Arkivsak-dok. 21/02890-19  
Saksbehandler Tor Hallvard Taxerås

## Saksframlegg

### Sluttbehandling av Områderegulering for Linddalen Næringsområde (PlanId:4207201504) - Flekkefjord kommune.

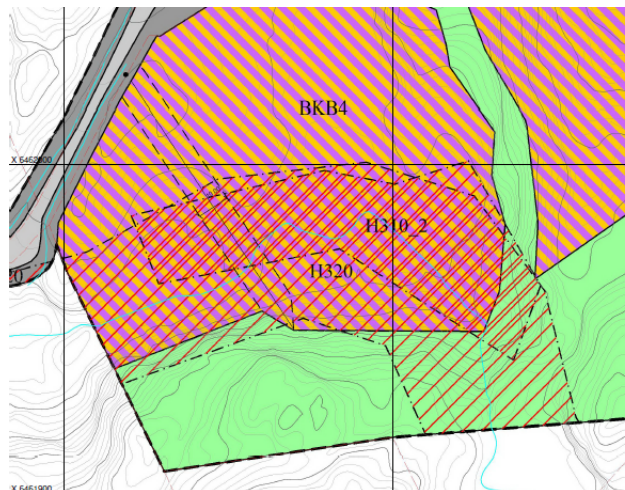
1. NVE har innsigelse til planen. Grunnlaget for innsigelsen er at det ikke er tatt inn hensynssone flom i plankartet med tilhørende bestemmelser som sikrer at flom- og erosjonsfare for bekk som kommer fra Linddalstjødna, og som renner vestover mot Djupvik, blir utredet på siste plannivå. Det gjelder både byggeområde BKB4 og områder nedstrøms. Hensynssone kan ikke utelates fra plankart uten at flom- og erosjonsfare er utredet og faren avklart, jf. krav i TEK 17 § 7-2 og reguleringsplanveilederen.

For å løse innsigelsen må det settes inn hensynssone flom for den aktuelle bekken og en tilhørende bestemmelse som sikrer at flom- og erosjonsfare blir ivaretatt i detaljreguleringsplanen.

(1) NVE har frafalt innsigelsen under forutsetning av at det legges inn hensynssone flom H320 i plankartet samt ny bestemmelse som sikrer at flom – og erosjonsfare blir ivaretatt i den videre detaljreguleringen (Utklipp av revidert bestemmelser og plankart under).

Ved en inkurie ble ikke flom- og erosjonsfaren for Linddalstjødna lagt inn i plankartet, kun faren for jordskred. Planforslaget er nå omarbeidet. Hensynssone flom er lagt inn i plankart samt at ny rekkefølge-bestemmelse som sikrer at flom – og erosjonsfare blir ivaretatt i videre detaljregulering. Byggeområde BKB4 omarbeides ved detaljreguleringen.

NVE har ved brev av 19.06.2023, trukket innsigelsen under forutsetning av at endringene beskrevet i kommunens brev av 14.05.2023 tas inn i plankart og planbestemmelser. Endringene er som følger:

- Det fastsettes egen hensynssone for flom- og erosjonsfare for den aktuelle bekken i plankartet (se utsnitt av revidert plankart). Revidert SOSI-fil av plankartet medfølger i oversendelsen.
- Det fastsettes ny planbestemmelse som sikrer at flom- og erosjonsfaren blir ivaretatt i detaljreguleringen, jf. forslag til ny planbestemmelse § 5.2, med slik ordlyd;

### 5.2. Flom- og erosjonsfare, H320

Innenfor område angitt som hensynssone H320 – Flom og erosjonsfare, skal det i forbindelse med detaljregulering gjennomføres kartlegging og vurdering av flom- og erosjonsfare. Det skal også utredes om byggeområde BKB4 kan medføre økt flom- og erosjonsfare nedstrøms, og spesielt for bebyggelsen ved Djupvik.

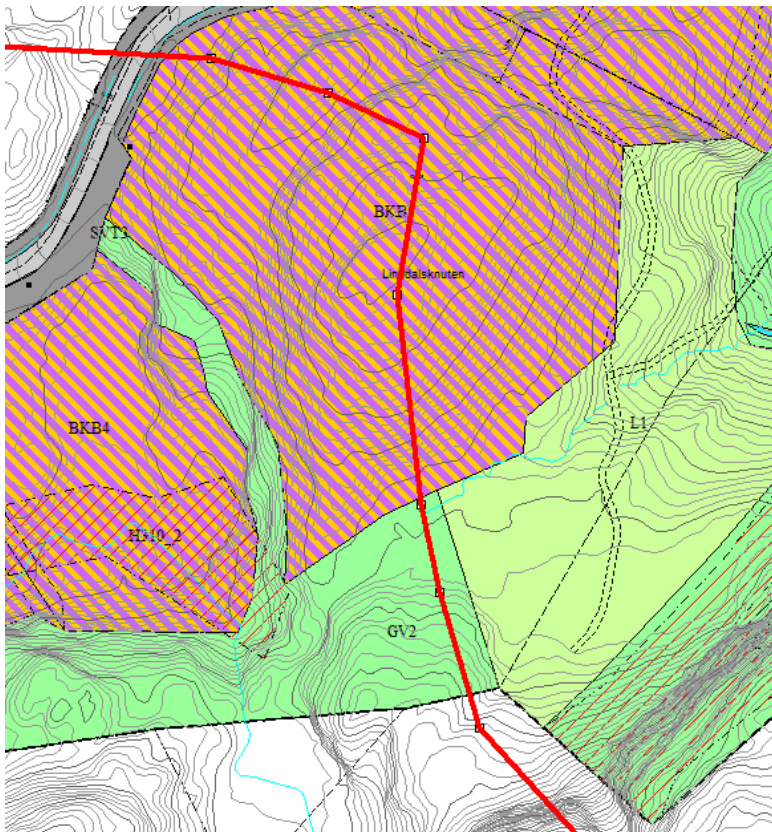
5. Det kommer ikke tydelig fram i plandokumentene om bekken som renner mot Nulandsvika skal legges i rør eller legges om i sin helhet. Skrid skrives i sin konklusjon «*Eksiterende bekk lokalisert sentralt i deponiområdet, er planlagt lagt i rør samtidig som det planlegges for etablering av dreneringsgrøfter langs flankene av deponiet. Bekk og dreneringsgrøftes langs går i samløp like nordøst av deponiet.*» I plankartet er det avmerket GVT (overvannstiltak) langs sør-østsiden av deponiet, men det er ikke opplyst om bekken skal legges i rør. Planbestemmelse 3.2 tyder på at bekken skal legges om og dette ble bekreftet av saksbehandler i kommunen per telefon 02.03.2023. NVE **forutsetter** at bekken legges om og at planen ikke legges til rette for bekkelukking under massedeponiet.

(5) NVE forutsetter at bekken legges om og at planen ikke legges til rette for bekkelukking under massedeponiet.

Bekken planlegges ikke lagt i rør. Det er etter høringen gjort en presisering av dette i planbestemmelsene to steder. Planbestemmelse § 3.2 annet ledd siste punktum er tilføyd følgende ordlyd: «*.. og anlegges åpent*». Samt nytt strekpunkt under bestemmelses-område # 1: «*Eksiterende bekk tillates ikke lagt i rør.*»

Rådmannen *tilrår* at planbestemmelse § 3.2 annet ledd siste punktum tilføyes følgende ordlyd: «.. og anlegges åpent». Samt nytt strekpunkt under bestemmelses-område # 1: «Eksisterende bekk tillates ikke lagt i rør.
